Verzoek tot Wijziging

Algemeen	
Project	Traminfrastructuur Uithoflijn - OVK-002-2013-BRU
Initiatiefnemer:	Opdrachtgever
Naam v.d. wijziging:	Optimalisatie Datanetwerk
VTW nr. POUHL:	027.2 Uitvoeringsconsequenties
Inhoudelijk behandelaar OG:	
Inhoudelijk behandelaar ON:	
Status:	<input type="checkbox"/> Voorlopig Versie: B <input checked="" type="checkbox"/> Definitief
Type wijziging	Wijziging t.o.v. Contract
Tracédeel	Gehele tracé
Kilometrerings	-

OPDR.GEVER: De Groot Camerasystemen	Project: BRU
	Omschrijving: Vezelplan
	Tekening nr.:

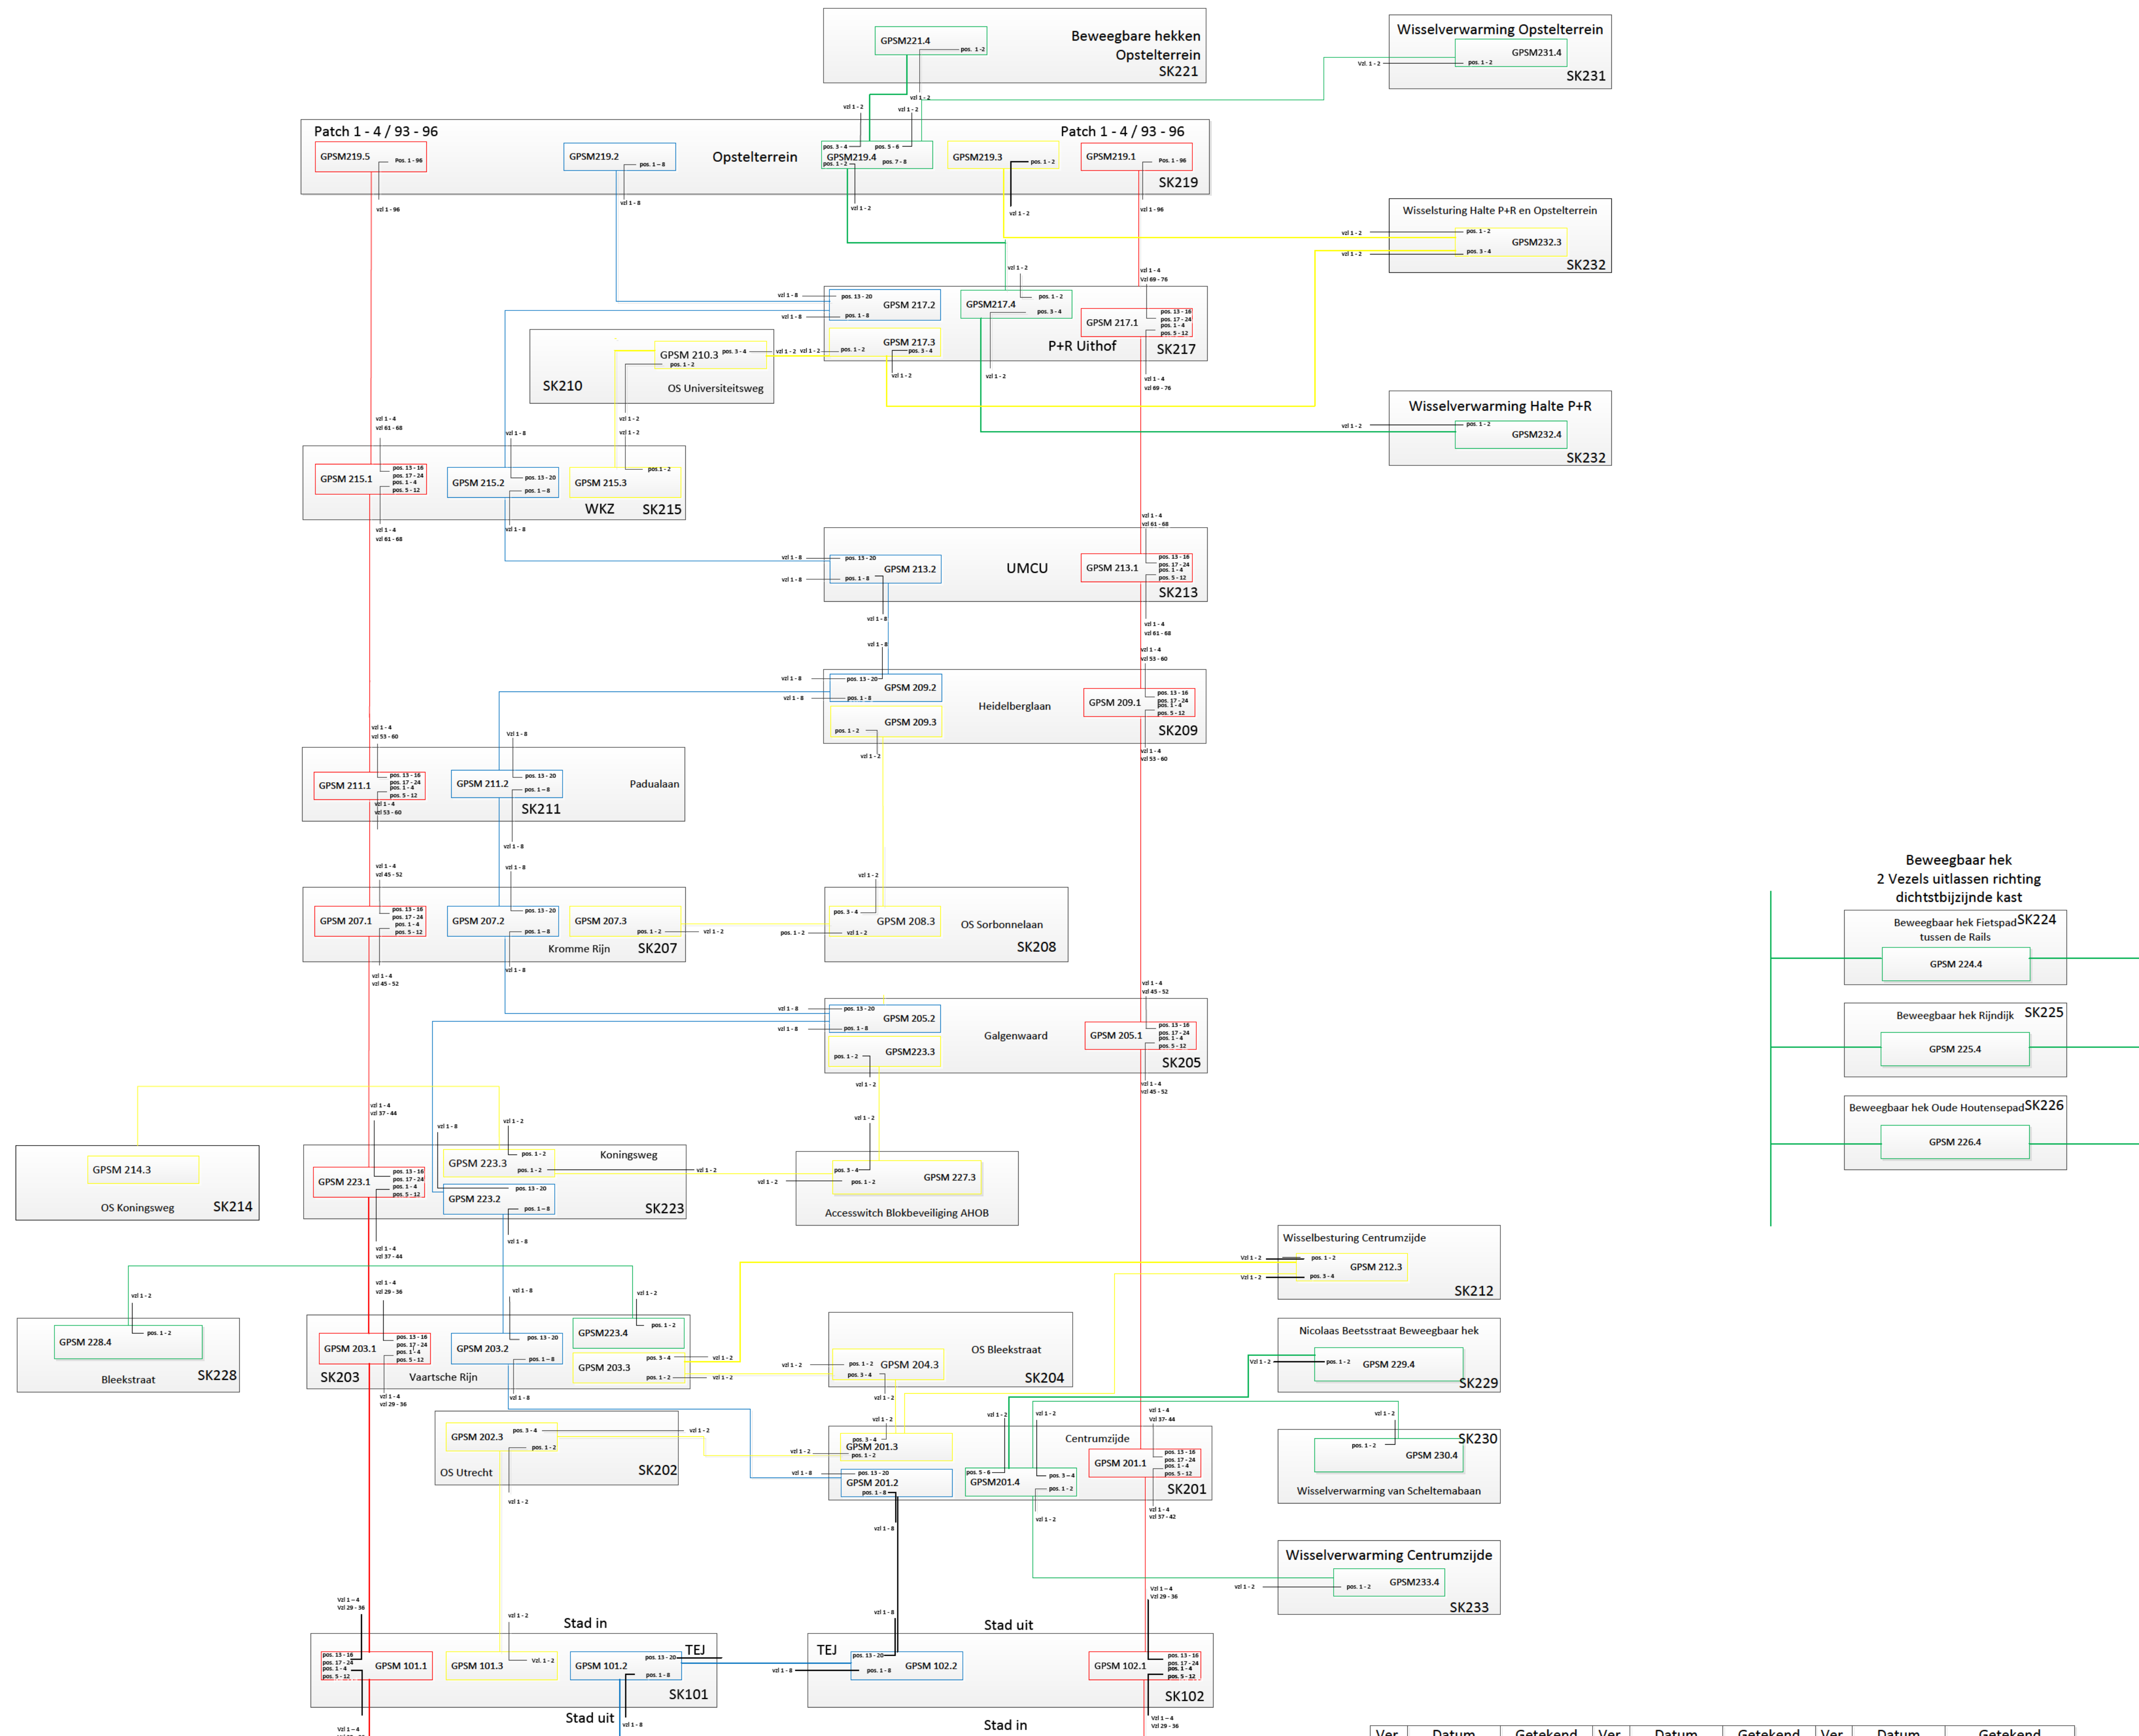
Figuur 4 uit bijlage 3 van OVS datanetwerk versie 2.0 (19 augustus 2014) wordt vervangen door *Bijlage A: Tram ontwerp 12 vezelig uitbreiding utrecht versie 1.2*, toegevoegd aan deze VTW. In de tekening wordt onjuist de vezel 29-36 verbonden met SK203. De vezelverdeling moet hier in het ontwerp door BAM op aangepast worden. Er is een extra sectiekast bij Onderstation Koningsweg toegevoegd t.b.v. beweegbare poorten, AHOB en het Onderstation zelf. Tabel 3 uit bijlage 3 van OVS datanetwerk versie 2.0 (19 augustus

2014) vervalt, de aansluiting zijn opgenomen in de tekening van Bijlage A.
